Ⅲ．河川関係の 浸水に関する検証

1 検証の概要

河川関係の浸水原因に関する検証では、浸水被害の原因及び当日の動員体制と活動状況の検証並びに、次の雨期までの短期対策と中長期的な対策の方向性について検討を行った。検証項目を図 1-1 に示す。

図 5-3-1 河港水門の嵩上げイメージ

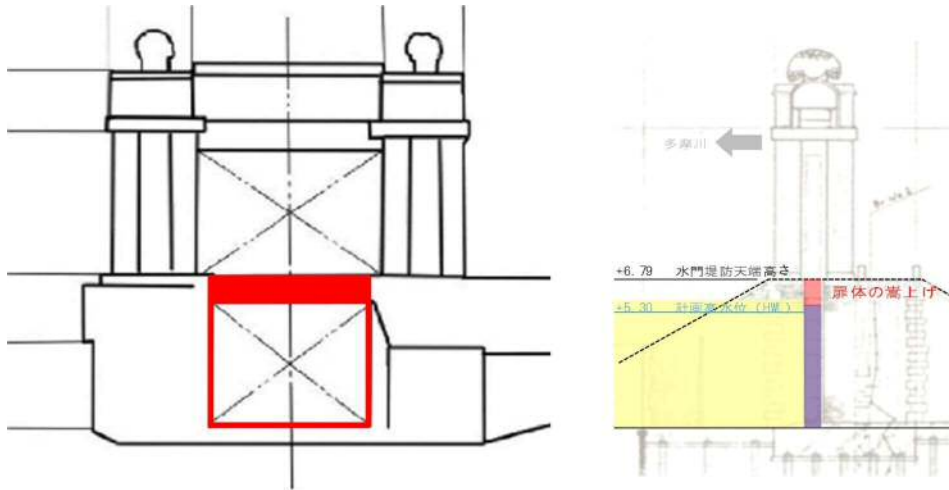
(A氏) 土のうは水密性が悪く、漏れる可能性がある。当面は土のうという手もあるが、そんなに重いものではなく、水密性の高い素材を検討する必要がある。

(A氏) 堤防と水門の高さが違うのは問題がある。

(C氏) 土のうが大雨の際に流されないかを確認しておく必要がある。

(E氏) 常時ゲートを閉鎖し、土のうや河床からの水漏れがなくなるか確認をしているのであれば、短期対策として考えられる。

(A氏) 土のうによる河床の嵩上げよりゲート自体の嵩上げの方が良い。

(B氏) 今回の台風まで洪水を防いできた実績があるため、越水してきた経路の対策としては、ゲート上に嵩上げた対策の方がよい。

(E氏) 土のう構造を採用しないことには賛成

(E氏) 文化財として残すのであれば外観は重要であるが、扉体の嵩上げによって外観が大きく変化しないか。土のうでは不十分だということであれば、より水漏れがなく恒久的な構造物にし、河床の嵩上げをすることはできないか。

- ・土のうを積むのに意味がありますか？人件費の無駄遣いではないでしょうか？大雨でまた水門から溢れば土のうは流されると思いますが。
- ・第三者意見だけでなく市自らも触れている通り、土のうによる対策は恒久的なものとなりえない。短期対策としても、このような大型台風が来れば、ほぼ役に立たないことは自明である。流域の川幅で前回並みの増水が起きた場合、土のう程度では木の葉が流されるような勢いで流失してしまうものであり、短期的な応急処理ではなく例え大規模な土木改修作業であっても、大至急に根本的な構造変更に着手すべき。

- ・ 対策実施者：川崎市
- ・ 実施目途：令和2年度台風シーズン前までに対策
- ・ 土のうによる対策は水密性に関して懸念があるため、扉体の嵩上げ工事とする。短期間で設置可能な嵩上げ材料の耐久性を考慮し、次の対策の実施を前提と考える。また、令和3年度台風シーズンまでには、扉体の嵩上げに代わる対策を実施する。

図 5-3-5 取水口平面及び断面図

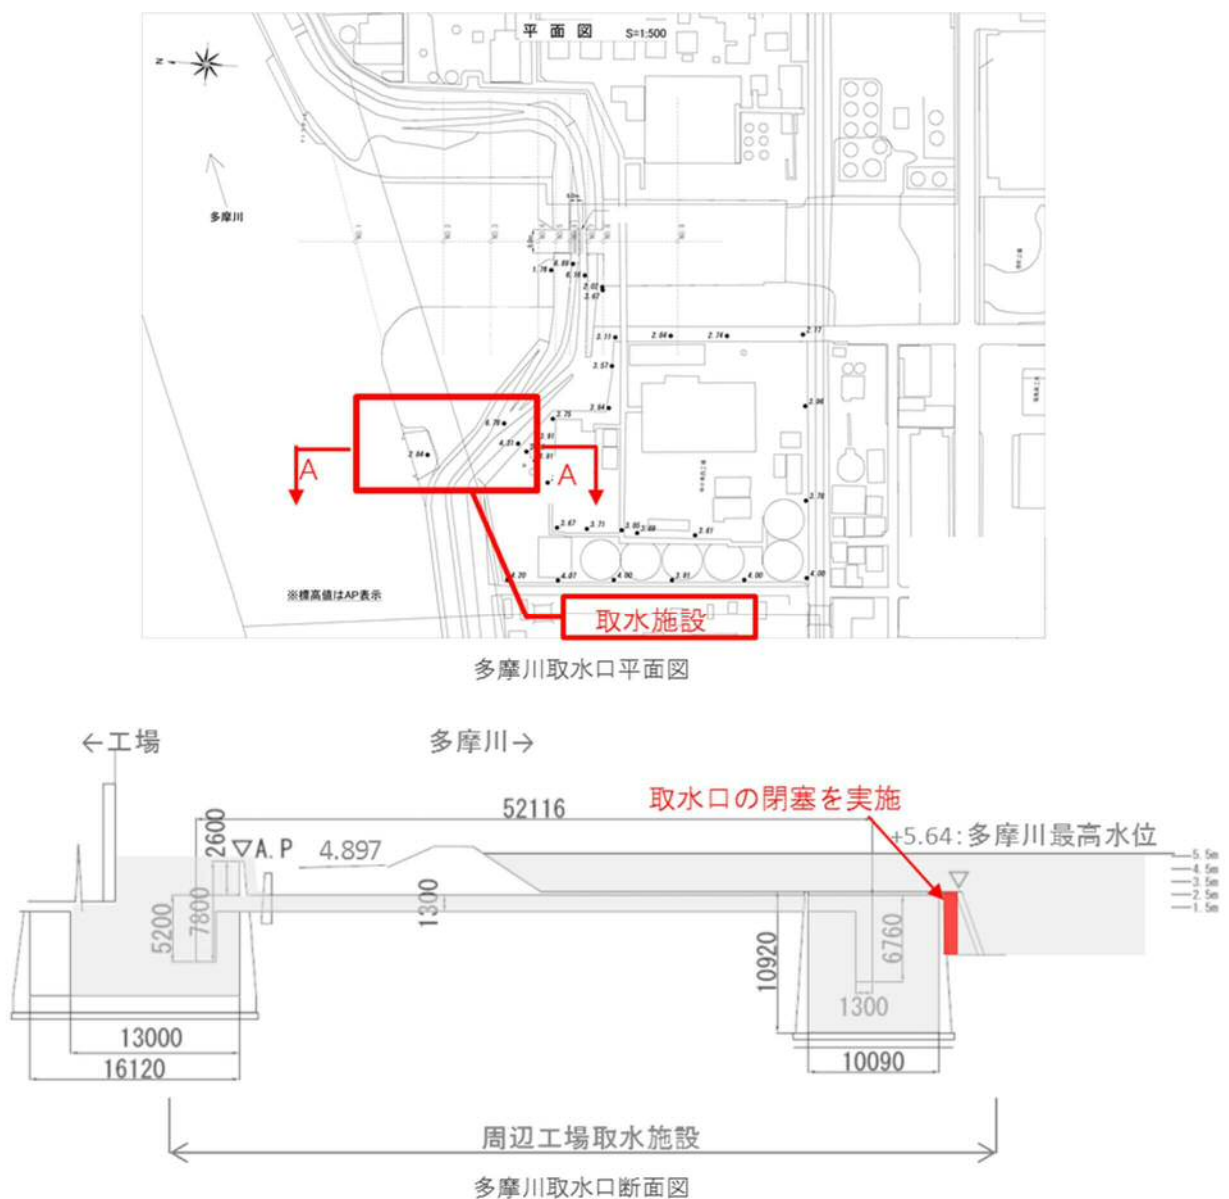
(E氏)市が対策した内容のチェックを行うべき。

- ・ 住民説明会で浸水には味の素の排水設備にも原因があったと言っていました
が、いまだに味の素から住民への説明も謝罪もないのはどうしてなのか？市
は連絡を取り合っていると言っていました住民は何も知らされない。

- ・ 取水施設取水口の閉塞を実施済。

図 6-4-4 カメラ設置イメージ

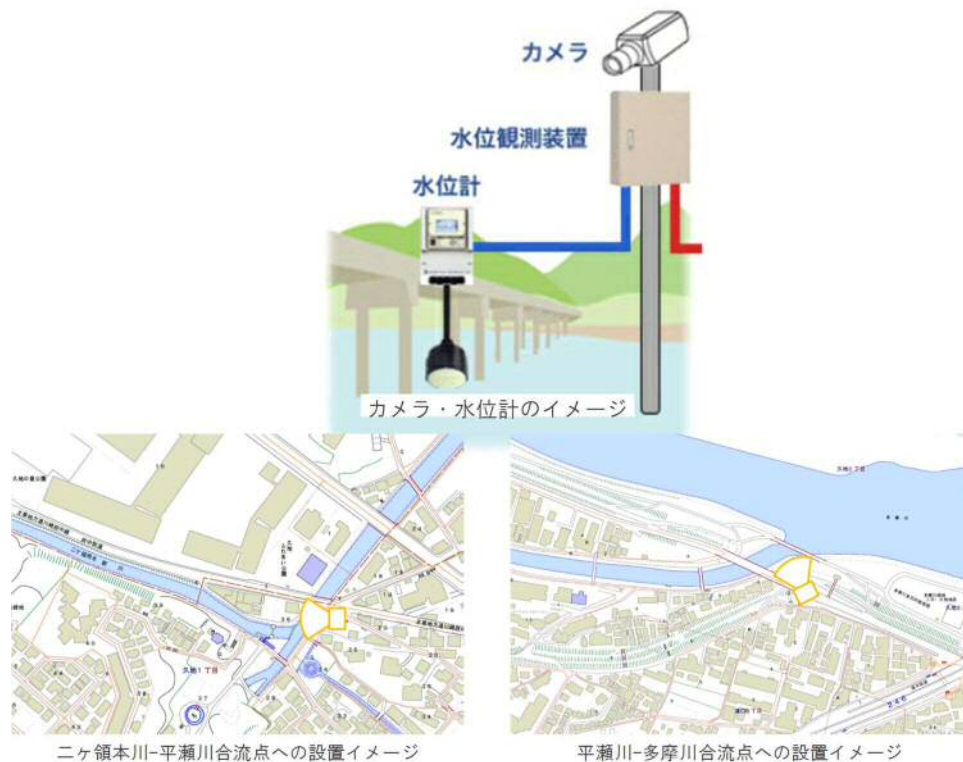
(A氏)維持管理するためのメンテナンスが必要になることも考慮すべき。

(A氏)実際に使用する頻度が少ないことも考慮すべき。

(B氏)目的を持たせて設置すべき。

(E氏)観測と情報伝達をセットで考えること。

- ・対策実施者：川崎市(水位計)、神奈川県(カメラ)
- ・実施目途：更新済(水位計)、要望済(カメラ)
- ・水位計については、補助電源を有する機器に更新を行った。(既存施設)
- ・夜間対応カメラへの更新に向けて神奈川県へ要望済(既存施設:神奈川県対応)
- ・平瀬川-多摩川合流点、二ヶ領本川-平瀬川合流点へのカメラ、水位標の設置を行う。(新設:川崎市対応)
- ・新設したカメラの画像は、一般に公開する。

図 7-2-4 三沢川ピーク水位と三沢川護岸高さ(参考値)

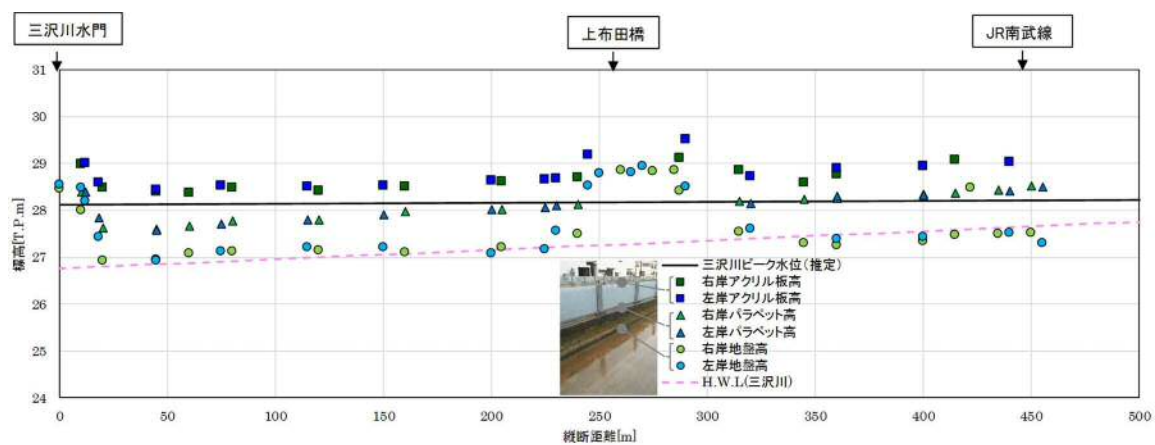
(三沢川) 浸水状況の検証 について	・資料の「イ 高さ水量 結果や水位データによる 検証」では、「三沢 川のピーク水位（12 日 22:00 頃）はアクリル板 上部やパラペットの護 岸の高さ以下であった ので、三沢川護岸から の越水は発生していな かったと考えられる」 とありますが、22 時頃 の三沢川の水位（下の 図の濃い青の線）を見 ると、パラペットの高 さ（下の図の黄色の 線）を超えているの で、この時間に三沢川 から直接越水したと思 えますが、説明は間違 いではないでしょう か。それとも図表がわ かりにくいため誤解を 生んでいるのでしょうか。 ・三沢川ピーク水位は （No.0）から（No.16） 付近までパラペットよ り高いので「パラペッ ト護岸以下であった」 との検証は誤りです。 訂正してください。	資料 P3 の『1. 浸水状況の検証 （3）【三沢川（JR 南武線三沢川橋梁 周辺）】イ 高さ測量結果や水位デー タによる検証』について、ご指摘の通 り、誤解が生じやすい表現でしたの で、記載内容を修正しました。 修正前） 「三沢川のピーク水位(12 日 22 : 00 頃)はアクリル板上部やパラペットの 護岸の高さ以下であったので、三沢川 護岸からの越水は発生していなかった と考えられる」 修正後） 「三沢川のピーク水位(12 日 22 : 00 頃)はアクリル板上部以下であったの で、三沢川護岸からの越水は発生して いなかったと考えられる」	A
(三沢川) 水路の維持管理 について	日常の周辺パトロー ルの必要性和緊急時の パトロールの強化	JR 南武線三沢川橋梁周辺地区につい て、三沢川での今回の浸水被害を重く 受け止め、多摩区役所道路公園センタ ーにおけるパトロール経路に追加し、 緊急時の体制強化とパトロールの徹底 を図ってまいります。 また、今回、三沢川の大丸用水水門 付近に水位計とカメラを設置したこと から、令和 2 年台風シーズンまでに情 報提供できるよう努めてまいります。	A
